2023年12月25日

日立市長 小川春樹 様

台風 13 号降雨時の洪水による産廃処分場予定地の大崩落および 防災調整池容量の技術基準違反に関する公開質問状

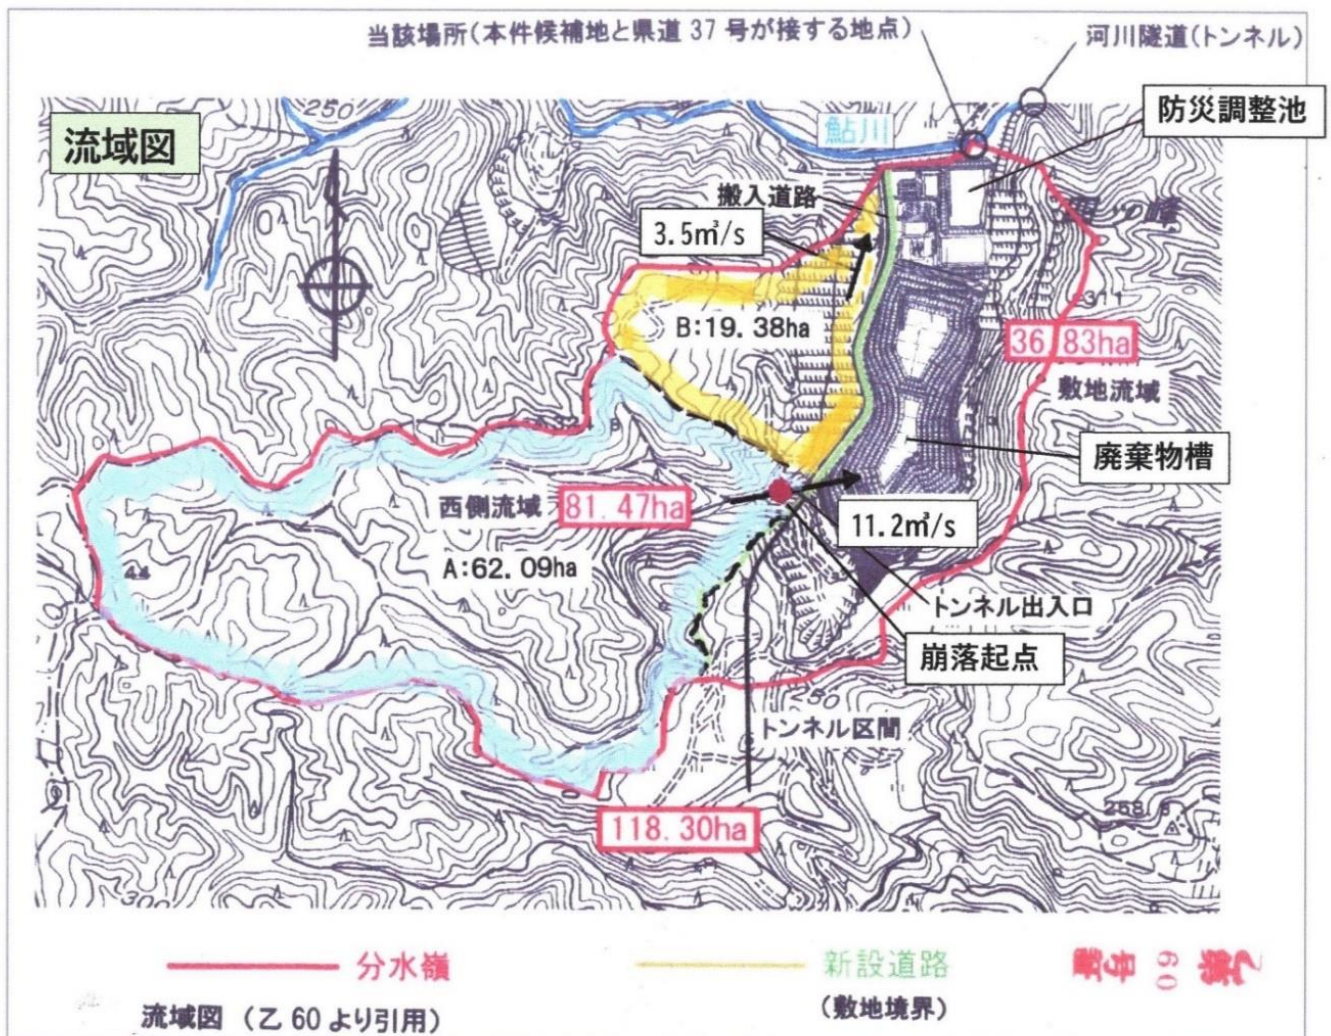
唐津沢の流域図に示すように、唐津沢流域は、緑色線で示された新設道路と敷地境界により、敷地流域と西側流域に区分されている。敷地流域は面積が 36.83ha であり、その上流域（青色で示された領域 A）は 62.09ha と大変広く、その流域の下流端（赤丸印の位置）における雨水流量は、多大になり、廃棄物処分場の廃棄物とその他の器物を押し流すことになる。この度の台風 13 号の豪雨時の日立市の最大雨量は 93mm/h であったので、そこでの洪水の流量はおおよそ 11.2 m³/s と推定されるが、発生した大崩落の起点は、まさに上流域の下流端（赤丸印の位置）

しかし、敷地流域と西側流域（非開発の敷地外流域）を区分する敷地境界には、流域を区分する隔壁あるいは上流域からの洪水に対する防護壁は無く、豪雨時における洪水災害対策は何一つ講じられていないのが現状である（参考資料 9）。新設搬入道路の西側には道路側溝が設けられているが、上流域からの豪雨時における多量の雨水を収集して防災調整池に誘導する暗渠（上流域転流水路）などの防災設備は何も無い。

要するに防災対策とは、上流域からの多量の豪雨時雨水を産廃処分場は通さずに、防災調整池に誘導し、許容放流量を堅持して鮎川へ無事に放流することであるが、「県は、洪水災害の危険性は皆無と決めつけてしまい、洪水対策は何一つ考えることもなく、計画することも無いまま」、責任放棄して基本計画を完了させた。上流域からの洪水に対して全く無防備で大変危険な状態にあるので、そのまま建設しても、いずれ危険性は明確になり、容認されることはない。県や市は一刻も早く気付くべきであり、計画を中止すべきである。

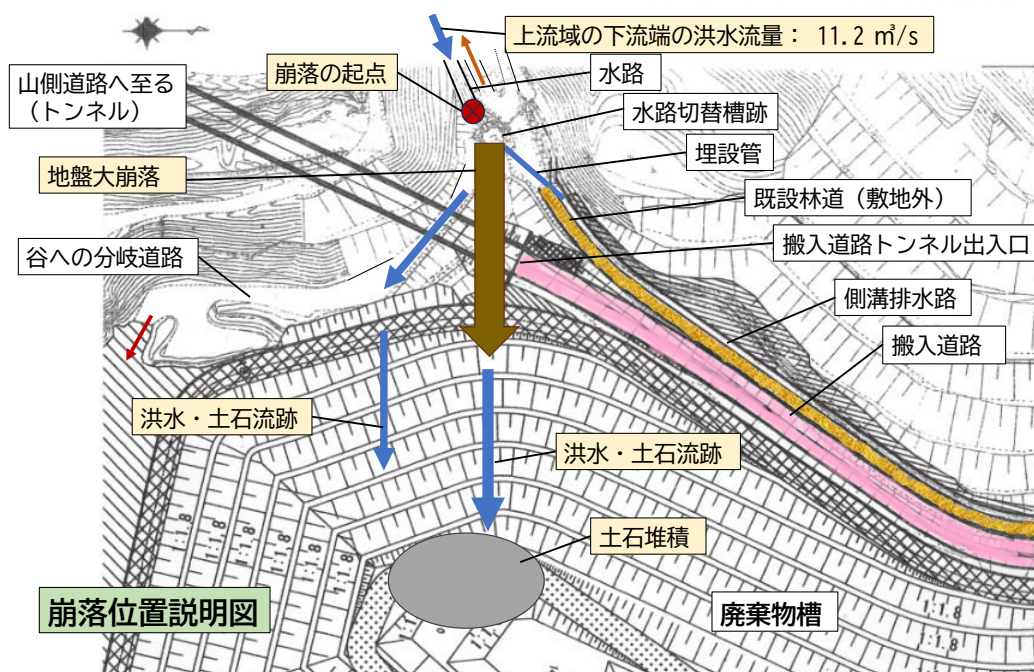
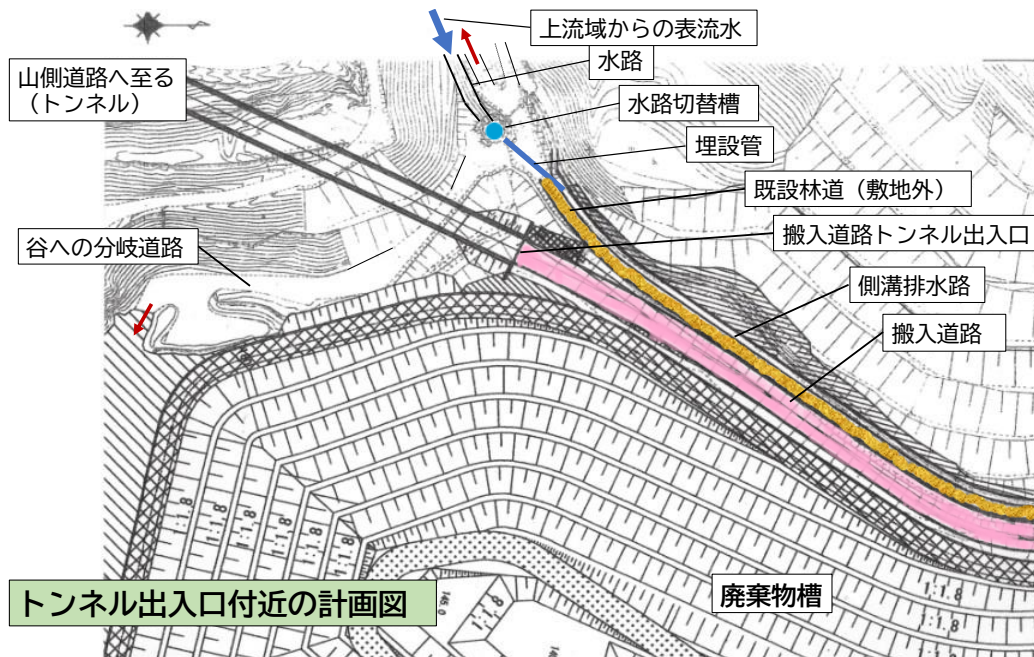
唐津沢上流域の下端部（上記流域図の赤丸印の位置）を起点として、激甚な洪水により、広範囲に地盤（推定：最大長さ約80m、最大幅約30m、最大深さ約7m）が崩壊し、その土石が遙か離れた湖の南端部まで流下し、その周辺に堆積した。

下の写真は、東側すなわち湖側上空から見た崩落現場の一例である。洪水による大崩落は、水路切替槽の付近を起点として発生し、唐津沢本流に沿った地盤を草木もろとも遙か下方の湖南端部まで押し流した。直径1.4mもの巨大な埋設管がむき出しになり、唐津沢本流の谷間には、凄まじい崩落の爪痕が残された。これは、私どもがこれまでに主張してきた上流域からの豪雨時における激甚な洪水の危険性を正に実証するものである。もし、現在計画中の廃棄物槽が建設され、廃棄物が埋立てられていたと仮定すると、この度程度の豪雨時（93mm/h）には、廃棄物は廃棄物槽もろとも鮎川へと押し流されていたはずである。気候変動が予期される今後には、水防法規定値の降雨時（153mm/h）に対処せねばならないので、唐津沢のような地形・形状では、洪水に対する防災策は現実的には不可能に近いと言える。

水防法規定の降雨時における雨水貯留量と許容放流量
 図： ①現行調整池容量 3 万 m^3 の場合：流域面積 36.83ha、降雨量 1/30 年確率
 調整池は僅か 25 分で溢れ、超過放流量 31 万 m^3 で、調整機能は無いに等しい。

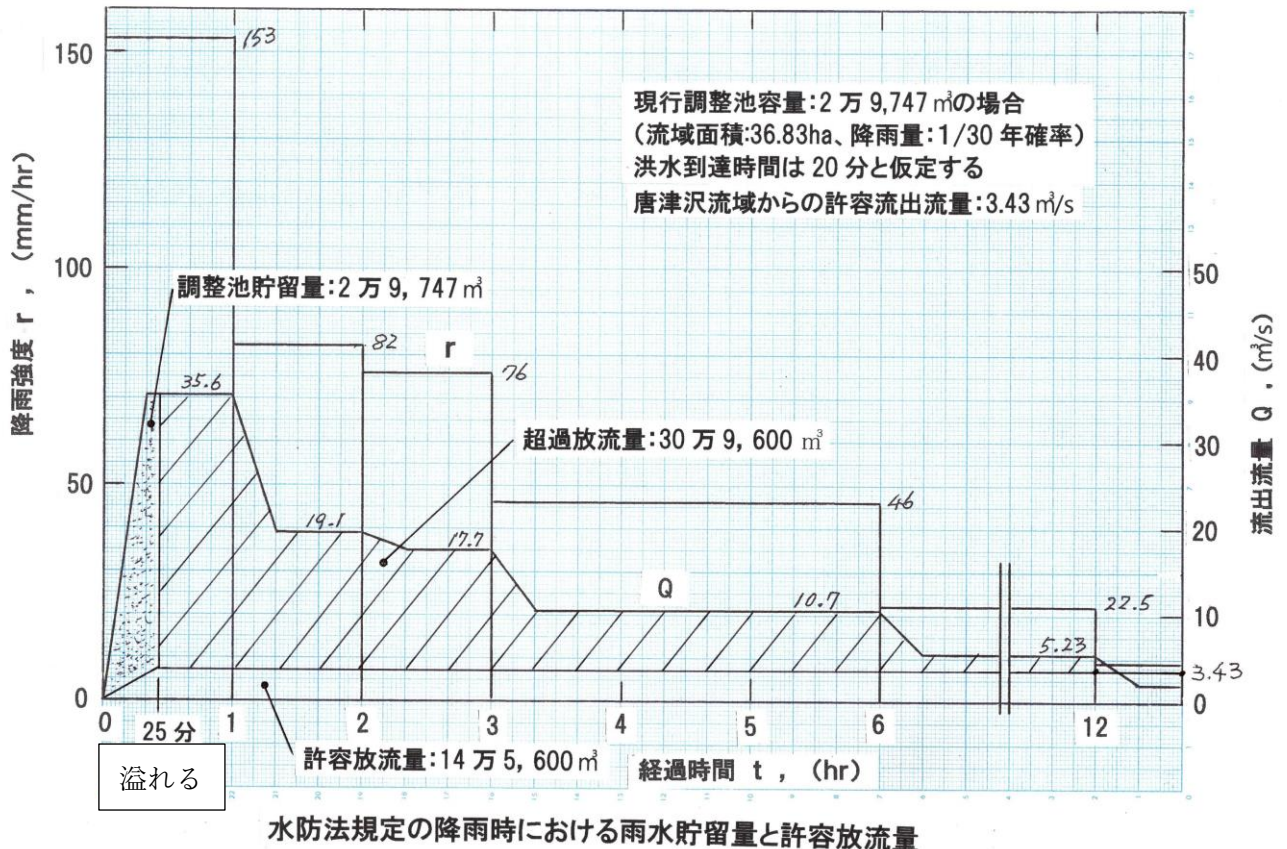
なお、現行の調整池容量 2 万 9,747 m³の場合（流域面積 36.83ha、降雨量 1/30 年確率）について、水防法規定の降雨時における雨水貯留量と許容放流量の状況を下の図に示す。この図には、水防法規定の降雨量に基づく降雨強度 r の変化（ハイトグラフ）と洪水到達時間を 20 分とした唐津沢全域からの流出流量 Q の変化を示す。

調整池は僅か 25 分で溢れてしまい、その後洪水継続期間の 12 時間までの超過放流量は 30 万 9,600 m³であり、防災調整池機能は無いに等しい。このように、容量が大幅に矮小化された防災調整池は現実的に役立たないので、まずは、容量算定面積を 118.3ha と是正し、規則違反を解消すべきである。その後、容量算定に適用すべき降雨量についてもよく検討し、適切なものを選定すべきである。

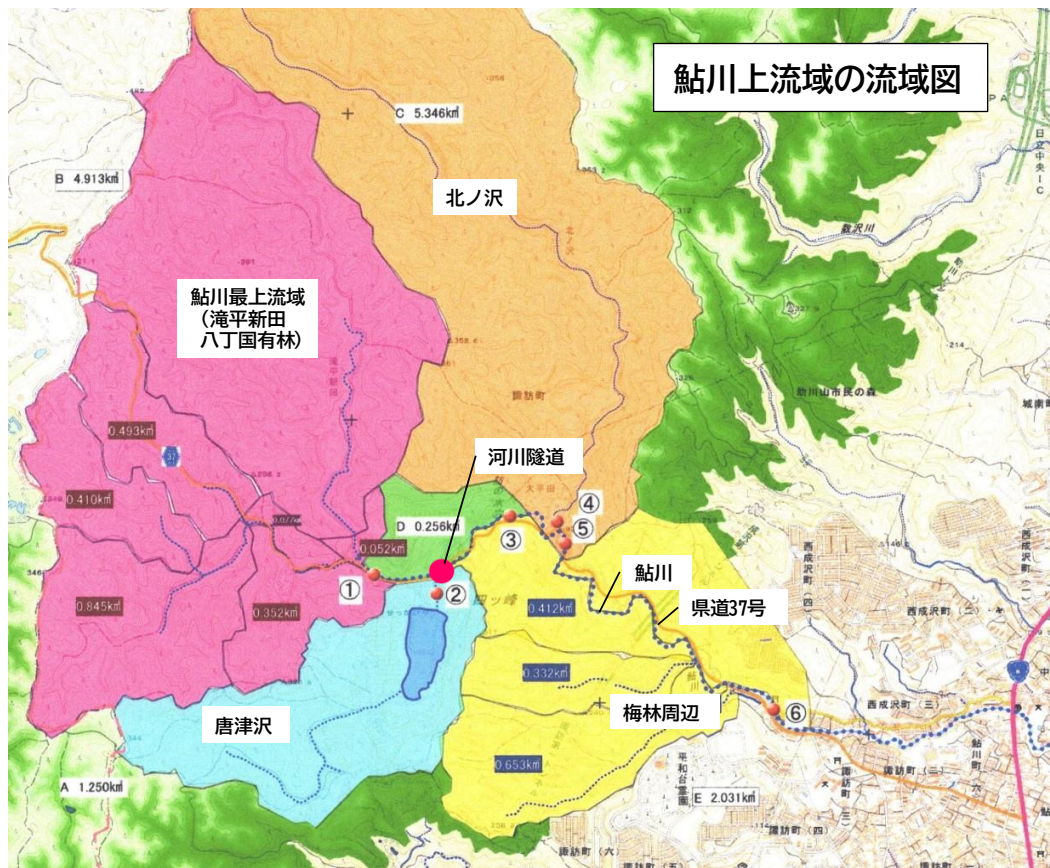
県の鮎川の流下能力の算定書（乙第 61 号証）によると、下図に示す位置には、河川隧道が在り、そこでの流下能力は $18.437 \text{ m}^3/\text{s}$ と、広大な上流域面積 625.7ha に対して極めて小さく、比流量（流下能力/流域面積）が、 $0.029 \text{ m}^3/\text{s}/\text{ha}$ と極めて小さい。このことが、唐津沢流域 118.3ha に対して認められる鮎川への許容放流量を $3.43 \text{ m}^3/\text{s}$ (0.029×118.3) と極めて小さくするために、防災調整池容量は 41.5 万 m^3 と巨大なものが義務付けられる所以である。なお、流下能力が $18.437 \text{ m}^3/\text{s}$ と言うことは、上流域面積 625.7ha に対する流出係数を 0.7 と仮定すると、僅かの降雨量 15.2mm/h で河川隧道が溢れてしまうことになり、洪水が極めて起こり易い状況を示唆している。

現状の唐津沢は、採掘により広大な窪地となっているため、水防法規定の豪雨が 24 時間続いたとしても、雨水約 57 万 m^3 を一時的に貯留することができるので、唐津沢からの鮎川への放流量は極めて少ないと言える。したがって、下の鮎川上流域の流域図に示すように、鮎川最上流域（滝平新田・八丁国有林）507.4ha (625.7-118.3) から水防法規定の豪雨時 153mm/h に河川隧道部に流下する雨量は、 $151 \text{ m}^3/\text{s}$ と算定され、そこでの流下能力 $18.437 \text{ m}^3/\text{s}$ の 8.2 倍にもなる。豪雨時雨量が流下能力の 8.2 倍と言うことは、流量の大部分が溢れることを意味し、少量の降雨でも洪水が発生し易い洪水頻発地帯であることを示唆している。

このような所への唐津沢からの許容放流量は、当然に $3.43 \text{ m}^3/\text{s}$ と非常に小さいので、これを堅持するには、調整池容量は 41.5 万 m^3 にもなってしまい、現実的には実行不可能な状況である。
